KØBENHAVNS KOMMUNE
Teknik- og Miljøforvaltningen

FORSLAG TIL CYKELFORBEDRING

Fra Vanløse Lokaludvalg

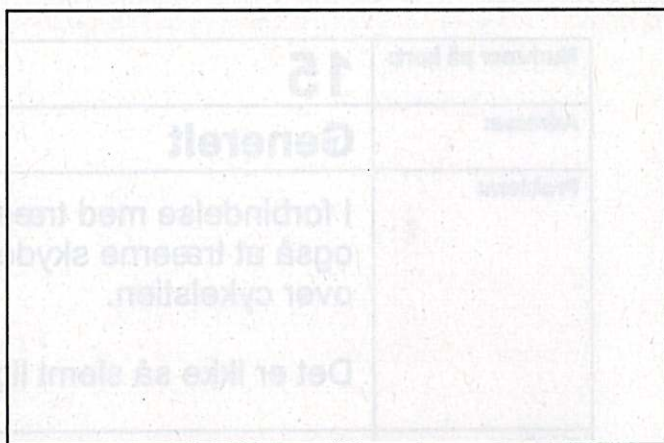
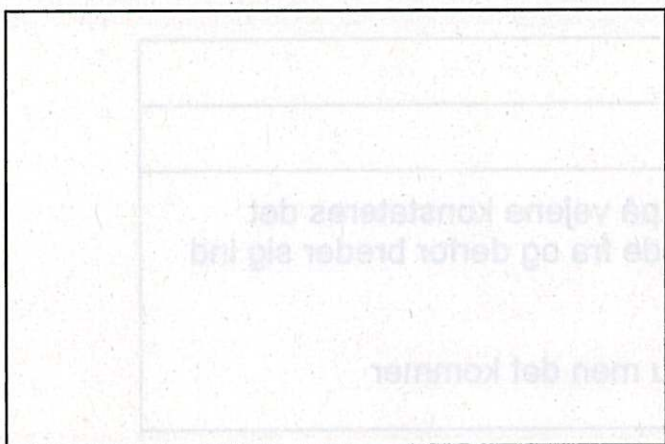
Nummer på kort:	10
Adresse:	Grøndals Parkvej/ Rebildvej - Godthåbsvej
Problem:	På grund af træer meget ujævnt, og cyklister køre tir på kørebanen, der er meget jævne.
Forslag:	Dette bør man være opmærksom på ved nyplantning. Ved gennemgang af vejen er det glædeligt at kunne konstatere af hækken er klippet, dette er tidligere først sket så sent, at hækken er gået meget langt ud på cykelstien.
Evt. nummer på billede	Se bagside:

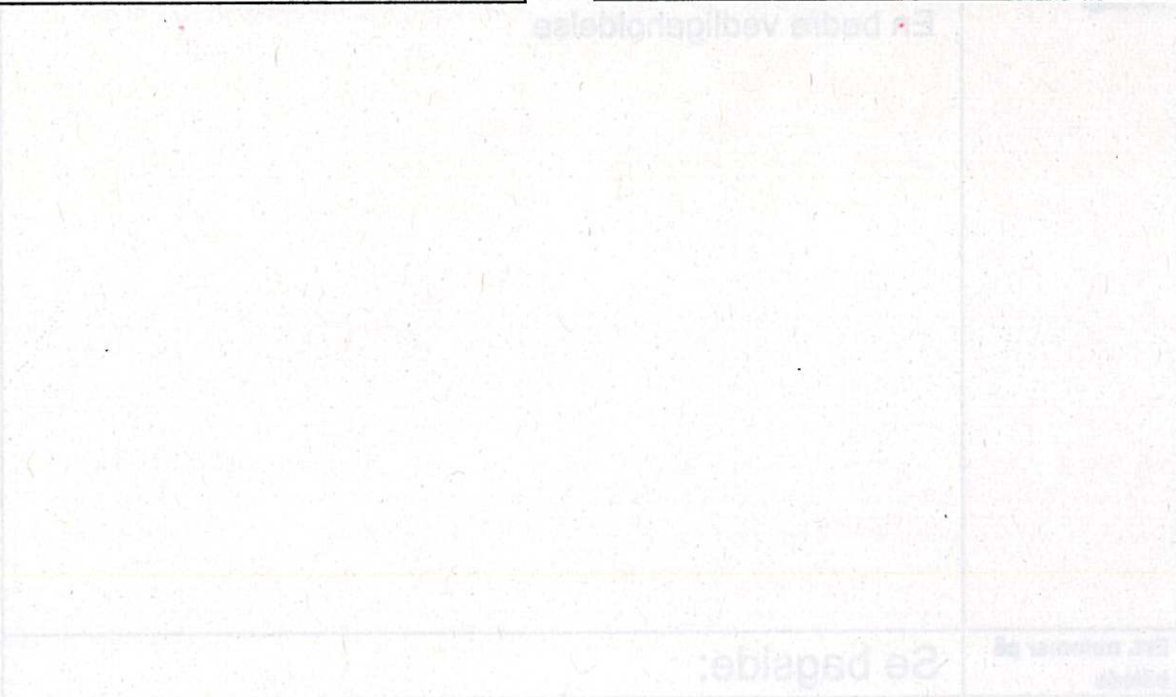
Er bedes vedligeholdelse
